DIRECCION DE PREVENCION Y ATENCION DE EMERGENCIAS

DIAGNOSTICO No. 617

Dirección : **Calles 164 y 165 A con carrera 5ª**

El presente diagnóstico se emite por solicitud del Departamento Administrativo de Bienestar Social, mediante oficio radicado en la Dirección de Prevención y Atención de Emergencias, con el propósito de ver las condiciones de riesgo que presenta el lote ubicado en el barrio Santa Cecilia a fin de poder construir allí un jardín social para niños.

Foto del sector Oriental del lote

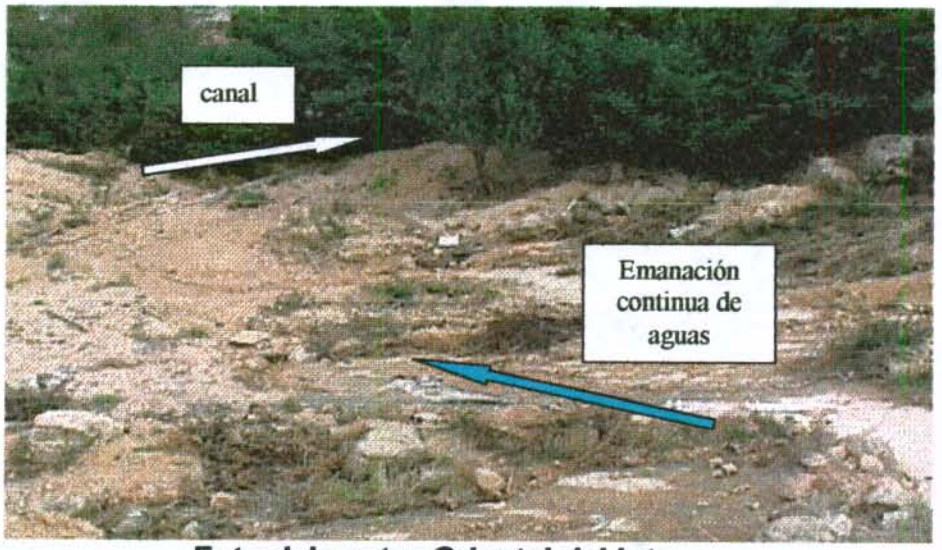
* Existe una cantidad grande de material suelto hacia la parte Oriental del lote el cual es necesario remover y para ello debe pedirse el permiso del DAMA, ya que corresponde a una cantera abandonada.
* Es necesario despejar y destapar las obras de encausamiento de aguas superficiales en la parte Oriental del lote ya que es constante el aporte de aguas en el sitio.

VISUAL DEL SECTOR OCCIDENTAL DEL LOTE

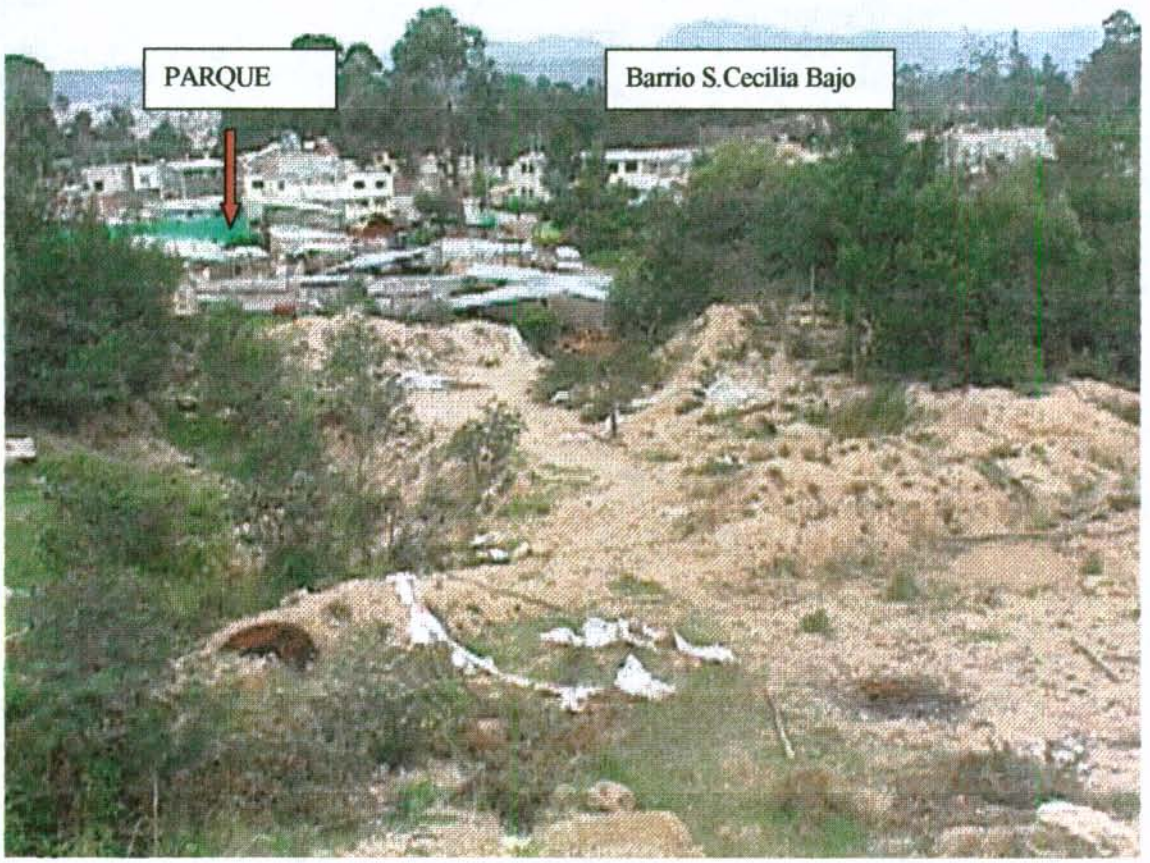
* En la parte Occidental del lote hay un pequeño parque cuya dimensión no es muy clara, por lo tanto sugiero verificar este punto con el IDRD.
